2024/09/25

MCMBRA/RB-Ø32/Ø40-(A)氣缸取消缸蓋環設變通知

MCMBRA/RB-Ø32/Ø40-(A)

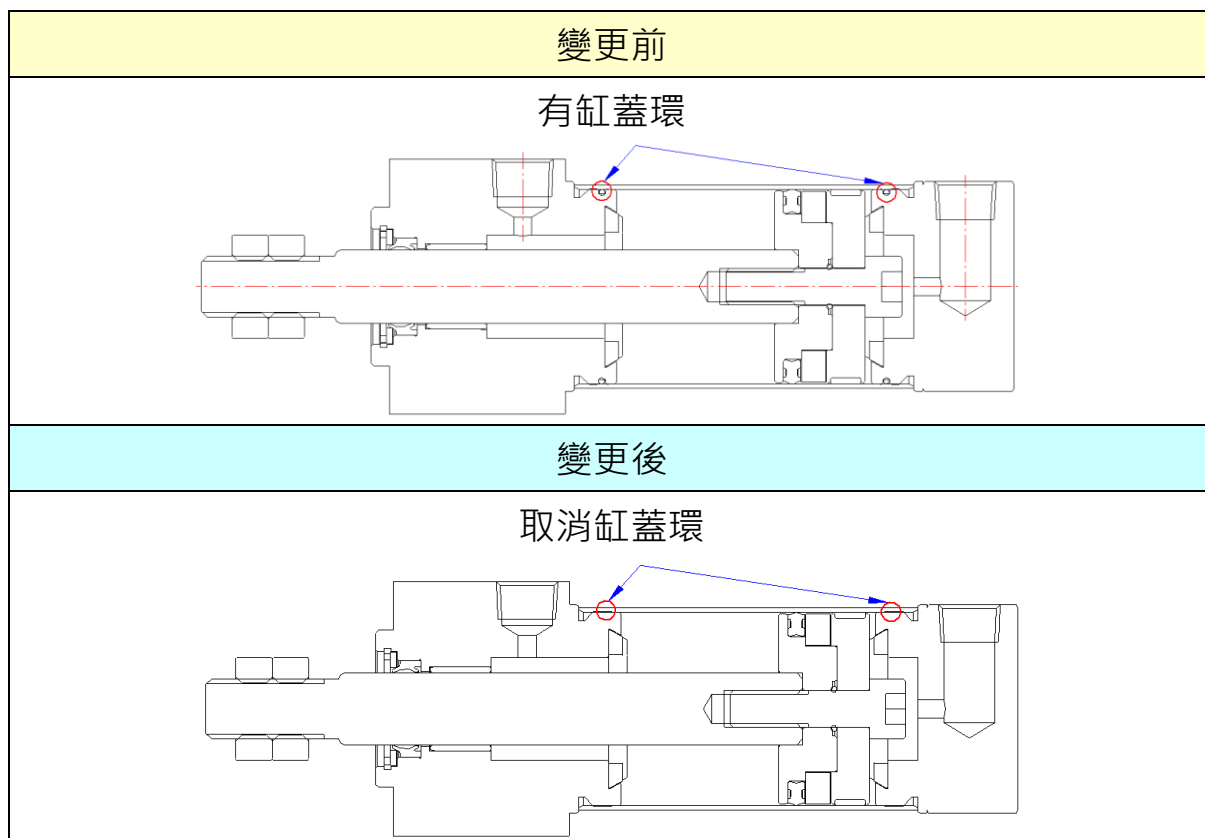
優化組裝製程

口徑 Ø32:行程 400(含)以下，口徑 Ø40:行程 300(含)以下，氣缸取消缸蓋環
